Datum předložení změny:	02.03.2021	ZL č. 005
Zhotovitel:	Zlínstav a.s.	
Objednatel:	Vysoká škola chemicko-technologická v Praze	
Projektant:	SPS projekt, spol. s r.o.	
TDS:	Gleeds Česká republika a.s.

Projekt zakázkové číslo:	513/18
Stavba:	VSCHT Praha – Rekonstrukce prostor uvolněných z pronájmu (etapa I) v budově B ul. Zikova – kancelářská část
Objekt:

Název změny:	Bourací práce nad rámeč VV - příčky, kominové těleso
--------------	------------------------------------------------------

20.05- PAVILION 02

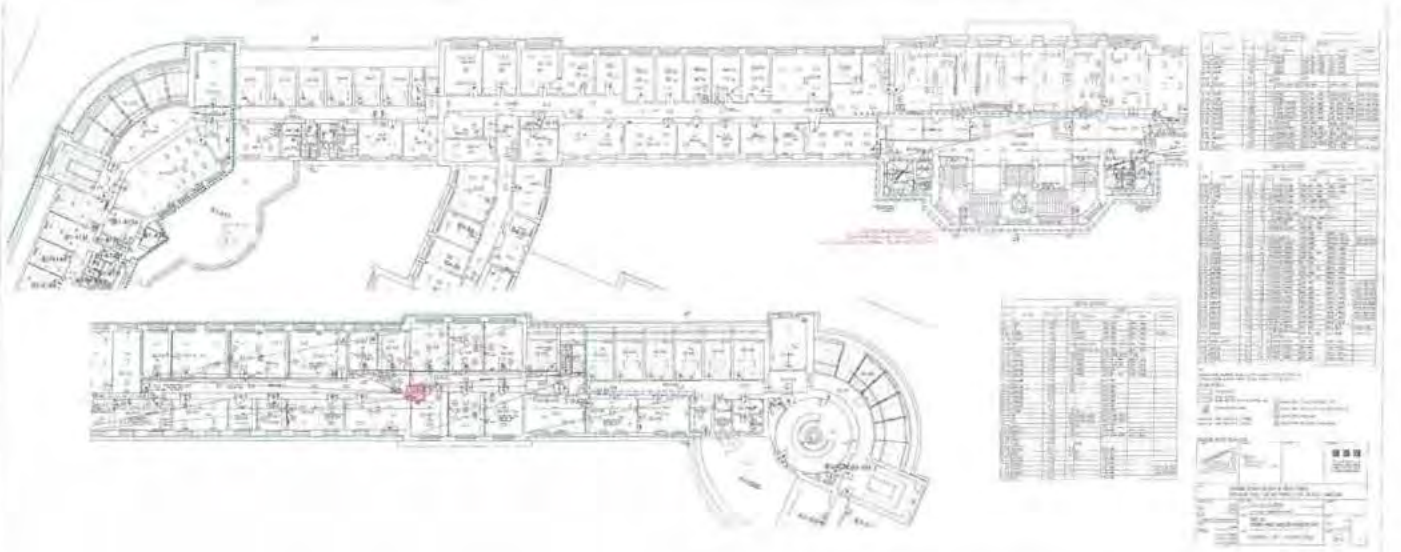
Při odebrání násypu podlahy na základě požadavku statika odlehčit stropy byly v místnostech B2-123/B2-126 v 1NP, B2-231/B2-233 a B2-236/B2-237 v 2NP (značení místností dle výkresů stávajícího stavu) odhaleny moniérkové přičky založené na násypu podlahy. V přičkách jsou trhliny a jsou odtržené i od průvlaku nad nimi. Přičky je nutné zbourat a nahradit novými přičkami sádrokartonovými s dvojitým opláštěním.

V 4NP v místnosti B2-427 (rovněž značení dle stávajícího stavu) je nepoužívané původní komínové těleso, které koliduje se ztužující konstrukcí navrženou statikem. Vzhledem k tomu že se s využitím komínu ani v budoucnu nepočítá, navrhujeme jeho odbourání v 4np. Tomu bude předcházet ubourání komínu v půdě a oprava střechy, které provede VŠCHT.

vzhledem k tomu, že v příčkách jsou trhliny a odtržené jsou i od horního průvlaku (alespoň tak jsem to vyčetl z fotek), doporučuji příčky zbourat a nahradit novými z SDK.

Pokud je některá z příček neporušená, je možné mezeru mezi h.hranou stropní desky a podkladním hranolem pevně vyklínovat (á cca 500mm) a příčku včetně podkladního hranolu zachovat.
